Itagüí, 4 de diciembre de 2023

Asunto: Petición de confinar los cordones viales de la calle 62 con material de  
suelo compactado.

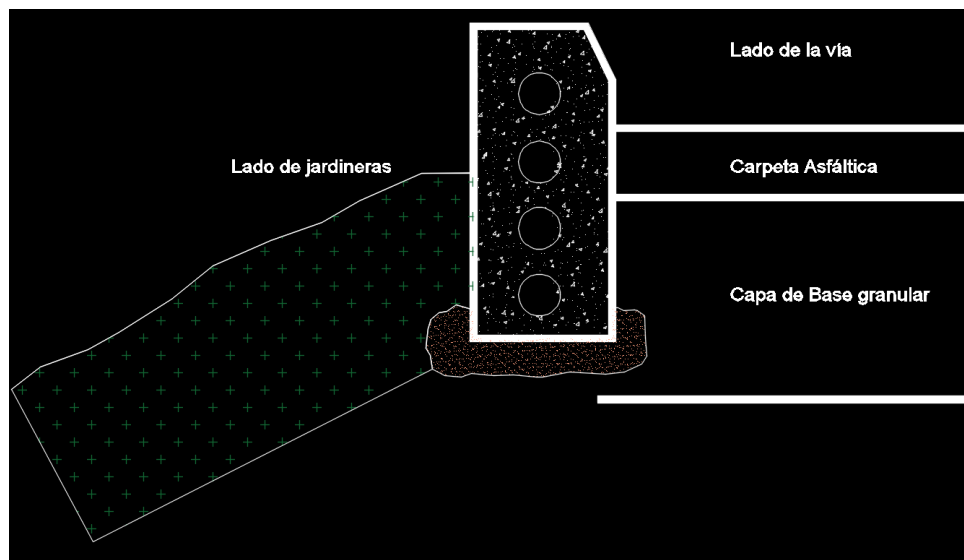
- Atraque de concreto se usa generalmente cubriendo toda la sección periférica del cuerpo que es probable de quedar inestable por agentes externos a ese cuerpo (carga lateral como la de los camiones), o por el efecto del uso que se le dé, tal como el de las presiones de las tuberías. Por lo tanto, el proceso que se observó en todos los elementos de cordonería, no fue un atraque y más bien se reduce a una cama inicialmente blanda y no rígida para poder alinear longitudinalmente el cuerpo del cordón y darle nivel requerido. En cambio, un atraque para un cordón, es en sección como se muestra en la figura donde el achurado granoso es del concreto.

- La cama construida como base de los cordones fue siempre un mortero no cohesivo cuya resistencia a la compresión no superaría los 50 kg/cm<sup>2</sup> y mucho menos podrá tener resistencia a la tracción que es el trabajo o sollicitación fundamental que se necesita. También fue evidente que el lado de las jardineras nunca fue llenado a tope del cordón y con el agravante, que ese lado es inclinado con pendiente negativa, que impide tener material cerca al cordón de manera natural. Mortero no cohesivo se dice, por el hecho de no usar la suficiente cantidad de cemento y agua agregado a la arena, para formar una mezcla pastosa que luego de fraguada quede maciza. La posición de los cordones de la obra, en el sector de jardinera son potencialmente inestables. Es de anotar que

- El concreto para los atraques son con grava, arena, cemento y agua formando una mezcla pastosa que tenga una resistencia a la compresión de 175 kg/cm<sup>2</sup> a los 28 días de curado o una resistencia a la tracción de 1.7 kg/cm<sup>2</sup>, actividad que nunca se hizo en obra para los cordones.

- El concreto de baja cantidad de agregado grueso de los cordones prefabricados son de muy baja resistencia a la tracción, por lo que demandan obligadamente estar confinados, hasta el tope por el lado de la jardinera o andén, de lo contrario, ante cualquier ocurrencia de carga lateral que eventualmente exista, se romperá y deberá reemplazarse muy a menudo, y el hecho que aún no haya algunos cordones reventados se debe a que no ha ocurrido aún la carga lateral por el lado de la carpeta asfáltica.
